# ТЯГАЧИ СЕДЕЛЬНЫЕ И ПОЛУПРИЦЕПЫ

ПРИСОЕДИНИТЕЛЬНЫЕ РАЗМЕРЫ

ГОСТ 12105—74

Изменение № 2 ГОСТ 12105—74 Тягачи седельные и полуприцепы. Присоединительные размеры

Черт. 1

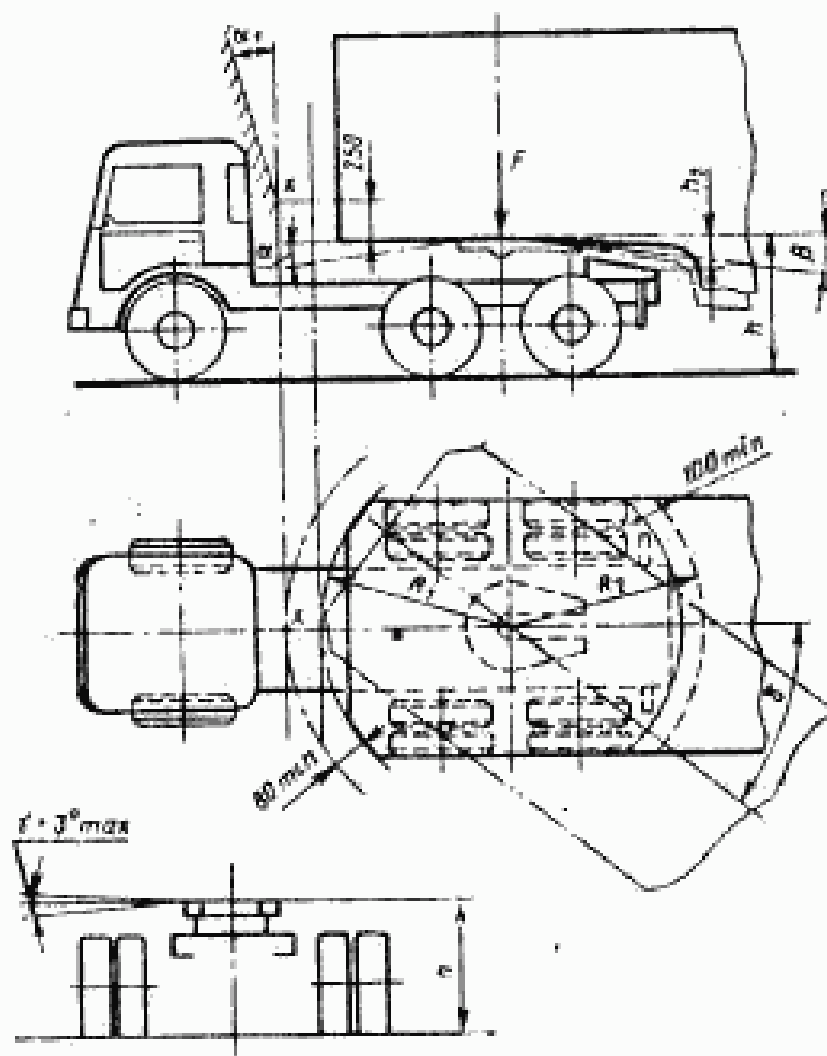
Пункты 3, 4 изложить в новой редакции (чертеж 1 заменить новым; чертежи 2, 3 исключить): «3. Размеры сцепного шкворня полуприцепов — по ГОСТ 12017—81, замкового отверстия в захватах, разъемного сцепного механизма седельно-сцепного устройства — по СТ СЭВ 3637—82.

4. Размеры, определяющие положение седельно-сцепного устройства на тягаче и сцепного шкворня на полуприцепе, а также допустимые углы наклона полуприцепа по отношению к тягачу в продольном ( $\alpha$  и  $\beta$ ) и поперечном ( $\gamma$ ) направлениях, должны соответствовать указанным на черт. 1 и в табл. 1.

Таблица 2

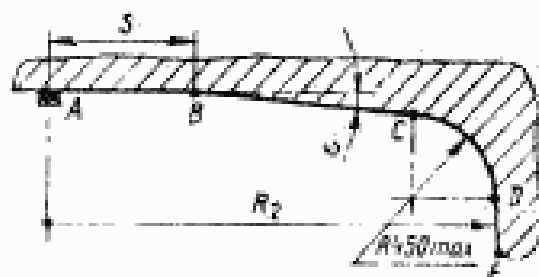
Пункт 5. Таблицу 2 изложить в новой редакции; дополнить примечанием:

Примечание. Угол  $\delta$ , указанный в скобках, допускается для полуприцепов, имеющих  $R_2$  равным 1900 мм, техническое проектирование которых завершено до 1 января 1984 г.;

Вертикальная нагрузка на седло, кН (тс)	$R_1$	$S$	$\alpha$ , не более
	не менее		
От 19,6(2) до 39,2(4)	1340	500	4°
Св. 39,2(4) до 63,7(6,5)	1500 1900	750	7°30'
Св. 63,7(6,5)	1900 2300		4° (7°30')

Черт. 1

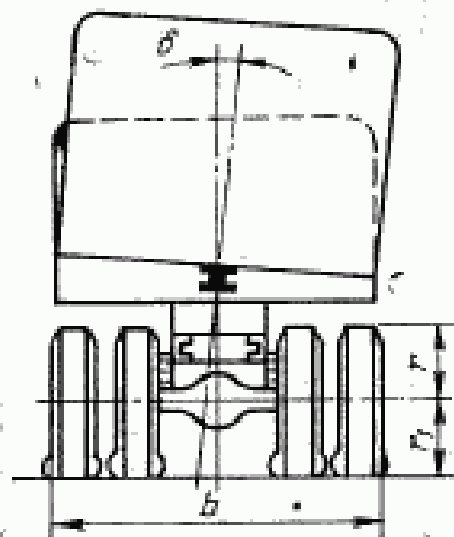
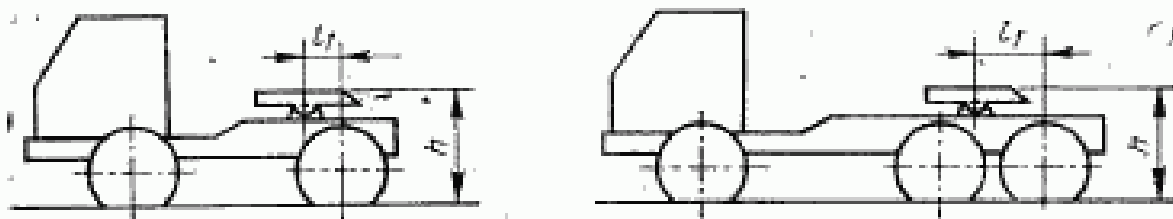
заменить обозначение и слова: (γ) на (δ), «черт. 1» на «черт. 1, 2»;

чертеж 1 заменить новым;

$L_f$  — расстояние между осью седельно-сцепного устройства и задней осью тягача;  $b$  — габаритная ширина по шинам задней оси тягача;  $r$  — радиус шины в ненагруженном состоянии;  
 $r_1$  — радиус шины под нагрузкой

Размер  $h$  для седельно-сцепного устройства тягача под номинальной нагрузкой проверяют по формуле

$$h \geq 0,137l_1 + 0,095b + r + r_1 - 143,5,$$

где  $l_1$ ,  $b$ ,  $r$  и  $r_1$  — см. черт. 1».

Черт. 2

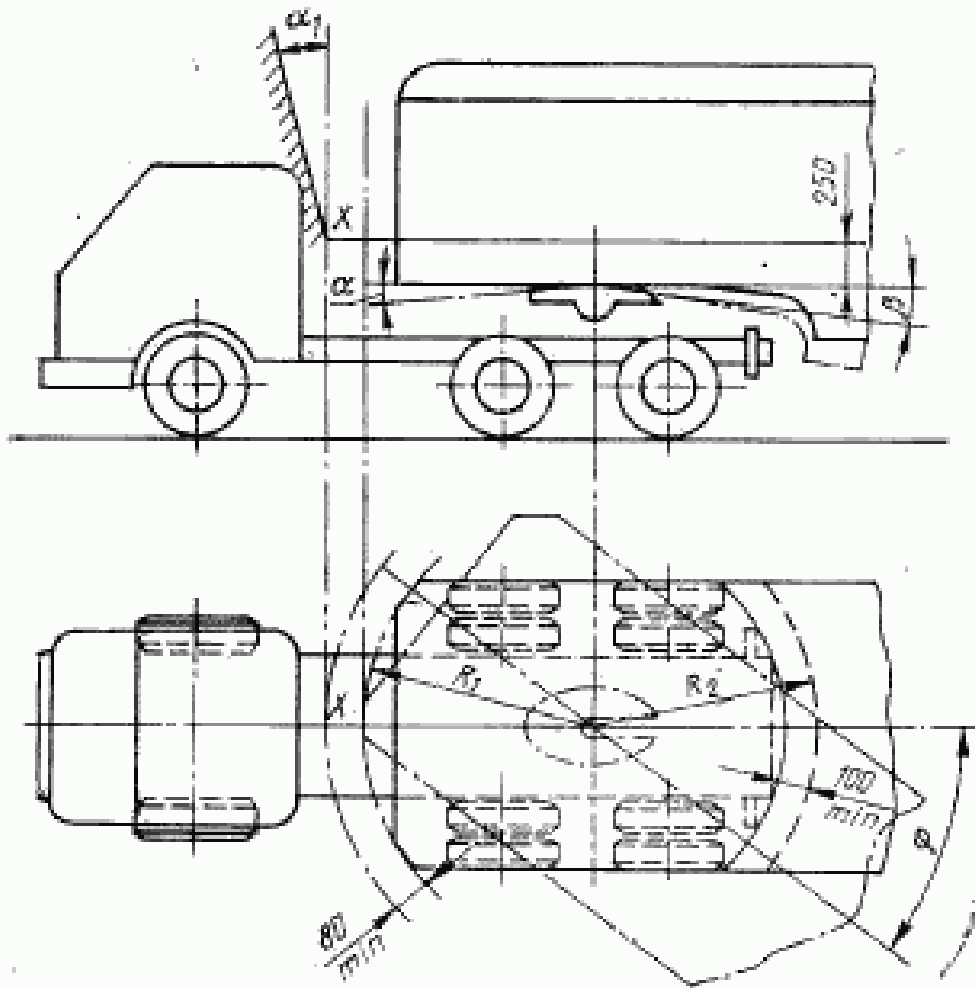
дополнить чертежом — 2;

Свободное пространство тягачей и полуприцепов
